改善箇所説明図

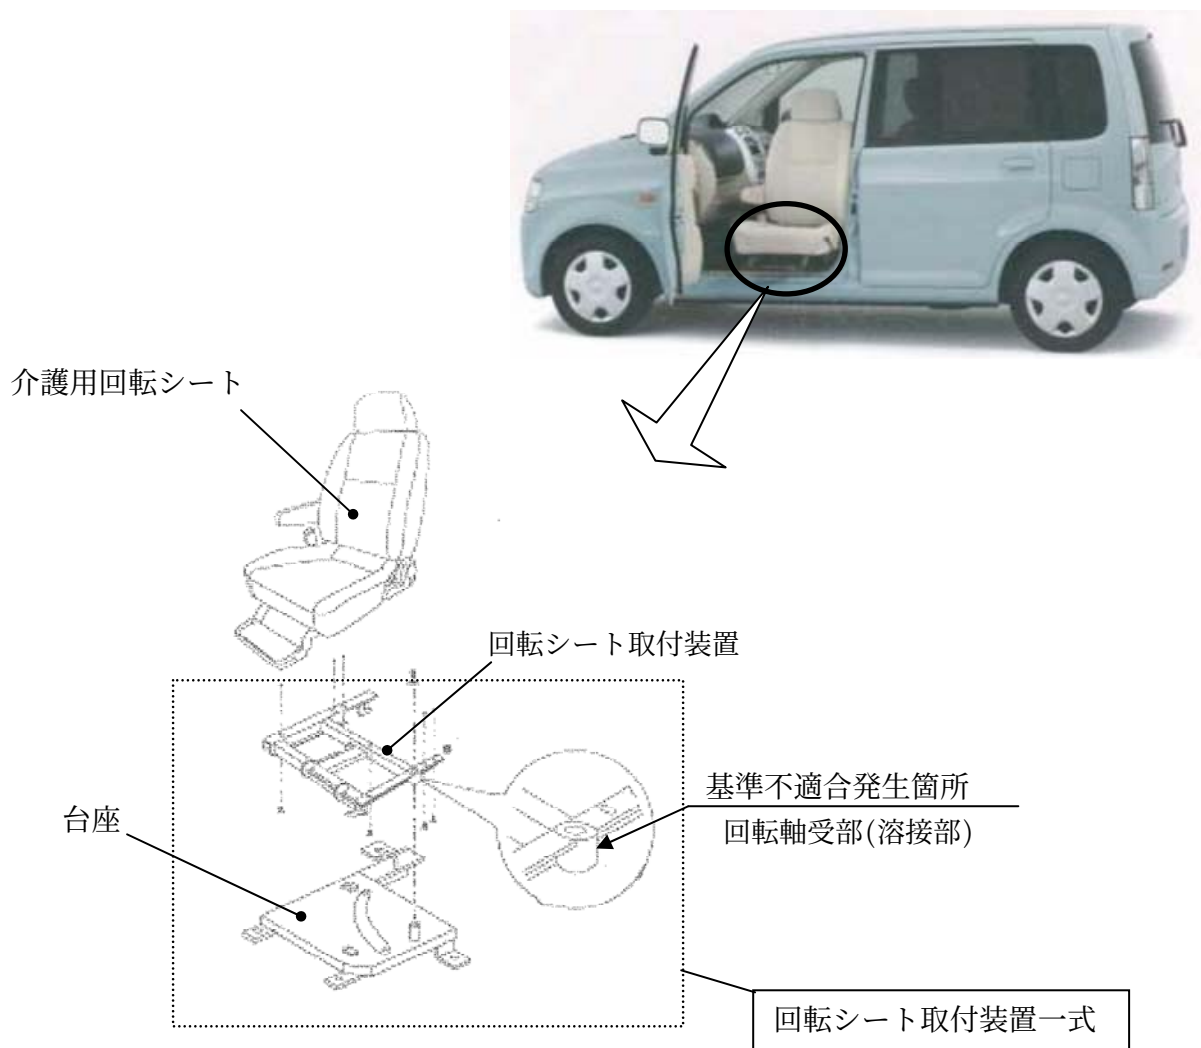
助手席に介護用回転シートが架装された福祉車両において、回転シート取付装置の製造工程が不適切なため、当該取付装置と車体側の台座を接続する回転軸受部の溶接強度が不足しているものがある。そのため、そのまま使用を続けると、回転シートごと当該軸受部から外れるおそれがある。

注：図中の 内は点検を行い、必要に応じて交換を行なう部品を示す。

全車両、回転軸受部の溶接状態を点検し、溶接不良が認められる場合は、回転シート取付装置一式を良品と交換する。

識別：助手席ドアローヒンジ上側取付けボルト頭部に白色または黄色のペイントを塗布する。
